シリーズ・事故調査報告書にもの申す No. 10

B737-800(JA57AN)重大インシデント調査報告書における問題点

～事実に基づいた事故調査を！～

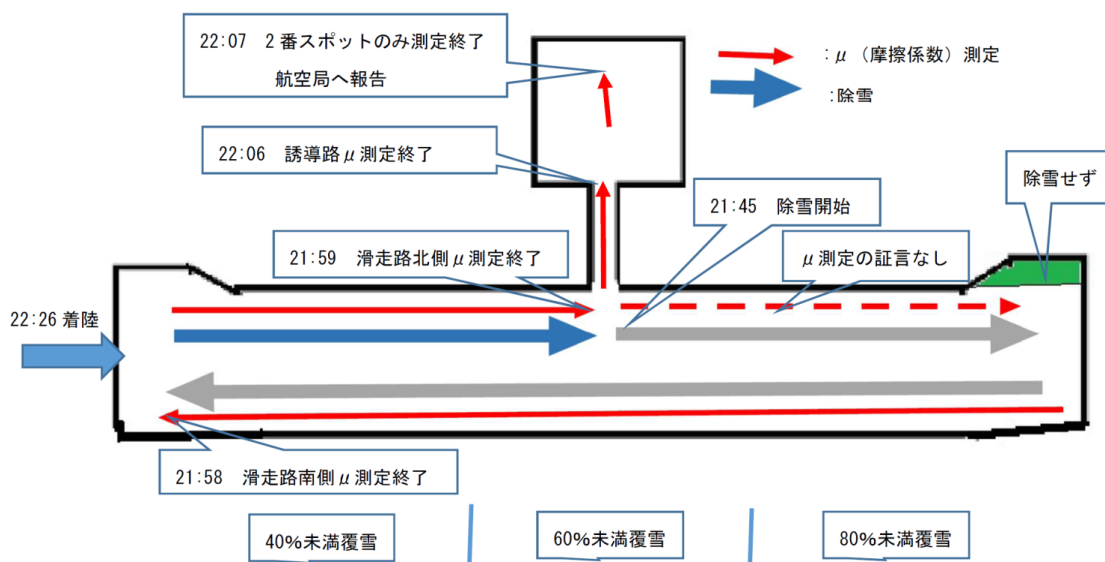
また明らかに除雪の結果は、飛行機が滑走路27(東から西)に着陸することを想定して除雪しています。

- ① 滑走路東半分(当該機の着陸停止側)北側の μ の測定を行ったとの口述記録がない。
- ② 滑走路西側の転回区域は除雪し μ を測定しているのに対し、東側の転回区域は除雪をしていない。
- ② 雪の覆域は西側から1/3ずつ40%、60%、80%と記録があり、東側が多い。

これでは西(滑走路09)側から進入・着陸した飛行機は雪の多い方に向かって進むことになるので、停止距離が延びて明らかに運航上不利な条件となります。

もっと踏み込んで事実はどうであったのか調査し、除雪はどちらからの進入にも対処で

きるように差をつけるべきではない、という勧告があつてしかるべきだと考えます。更に通常なら離着陸 10 分前に測定されるとされている μ の計測も、着陸 27 分前の 21 時 59 分を最後に、その後は計測されていません。

付図2 DFDRの記録

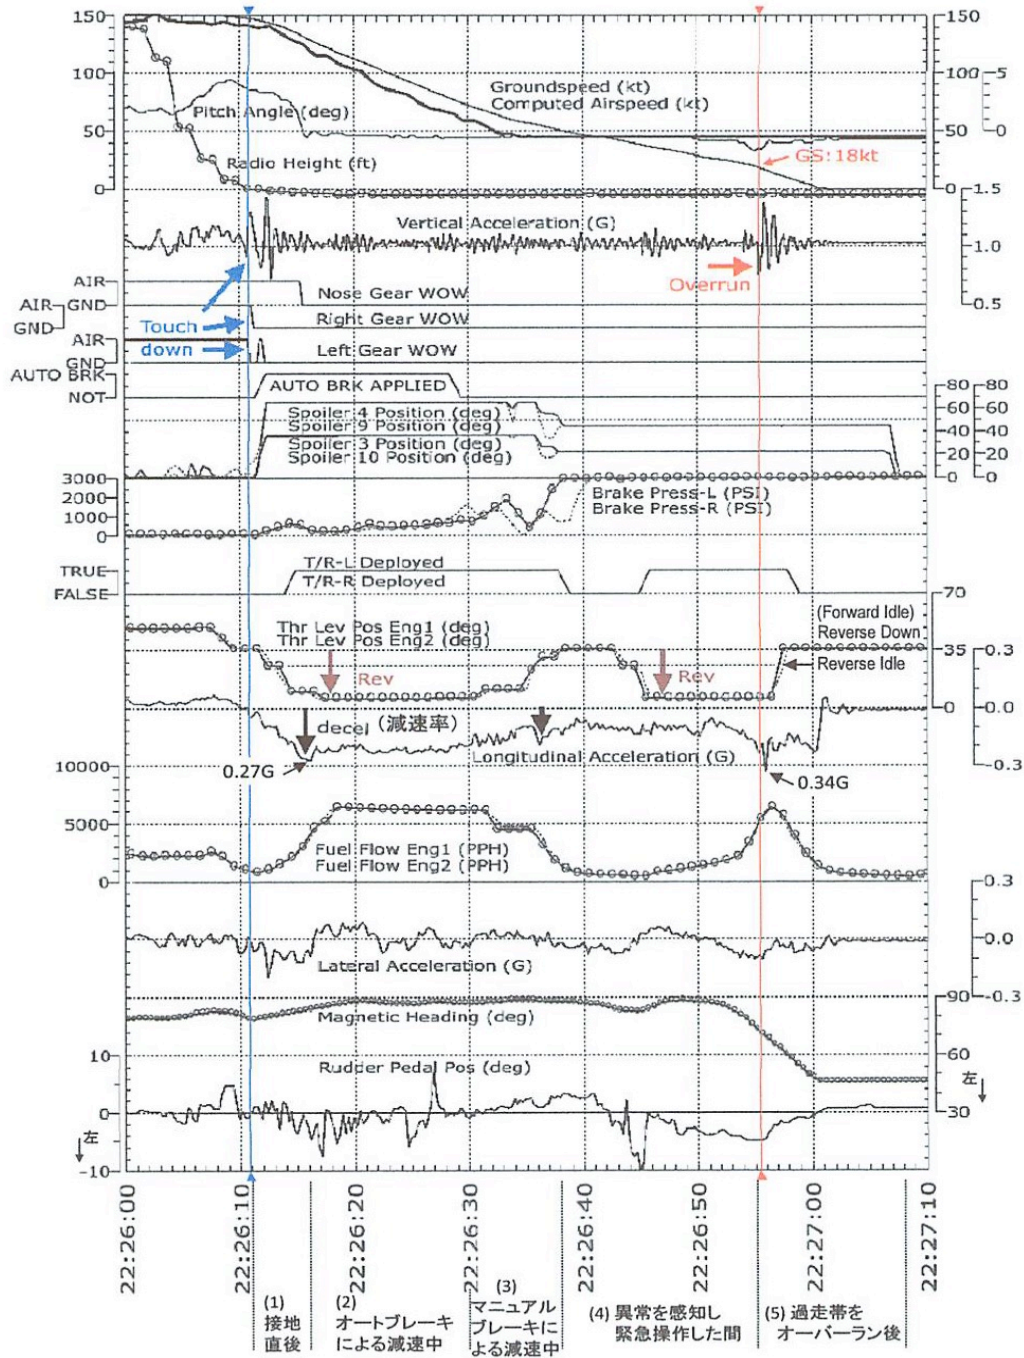
全日空の B737-800 は全機 SFP の機体なので、当然この機能および性能が適用されるはずですが、ところが NH899 便の調査報告書 p44 の付図 2 DFDR(飛行記録)(巻末 p9 の添付資料)の記録によると

Spoiler 4 と 9 (内側 Flight Spoiler)は、接地すると同時に約 60 度まで開いていますが、

Spoiler 3 と 10 (外側 Flight Spoiler)は、約 30 度しか開いていません。

この外側 Flight Spoiler は上記の資料によると、開く角度が約 60 度に変更されているはずですが。

私たちはこの Spoiler の開く角度が少なかったことこそが、今回の重大インシデントの一つの大きな原因であると考えています。

調査報告書にある NH899 便の DFDR データが間違いのない事実であるとする、運輸安全委員会は当該機の Spoiler が設計通りに作動しなかった原因を調査しなければなりません。

付図4 DFDRの記録（2）

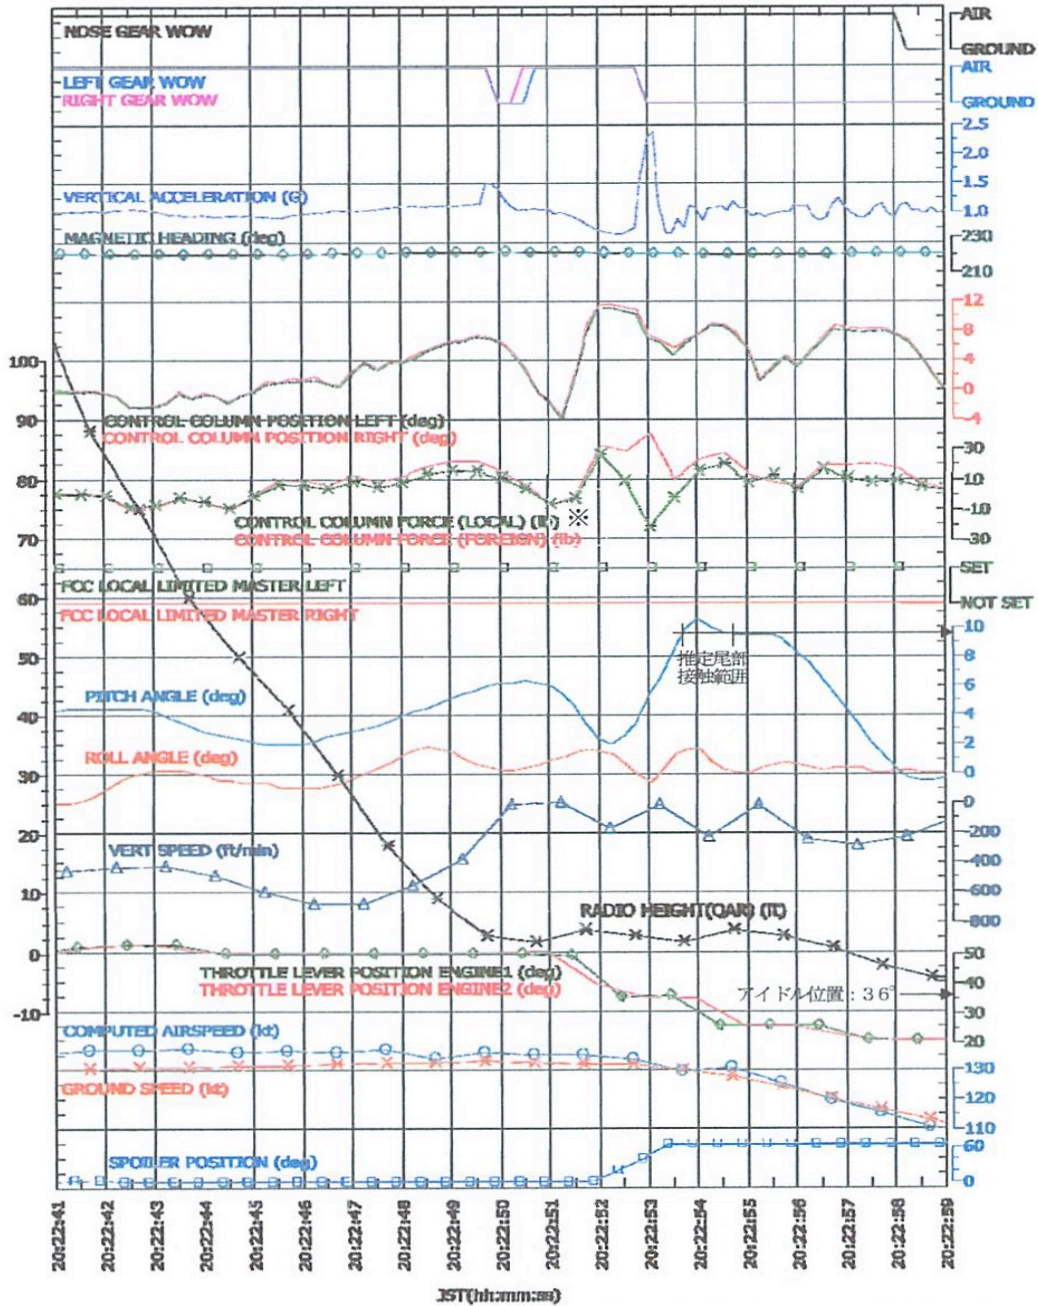
この事故の事故調査報告書 p21 の DFDR の記録(巻末 p10 の添付資料)を見ると、Spoiler Position として一本のグラフしか描かれていなくて、接地直後に約 60 度まで開いています。これはすべての Spoiler がほぼ同じ開度なので Ground Spoiler と Flight Spoiler を区別せず 1 本のグラフで表していると考えられます。もしくはある代表する 1 枚の Spoiler だけの記録かもしれませんが、他に異なった角度で開いた Spoiler は無かったと理解できる記録です。つまりすべての Spoiler が約 60 度まで開いた事を示しており、

これが本来の B737-800SFP の機体の着陸時の Spoiler の動きです。
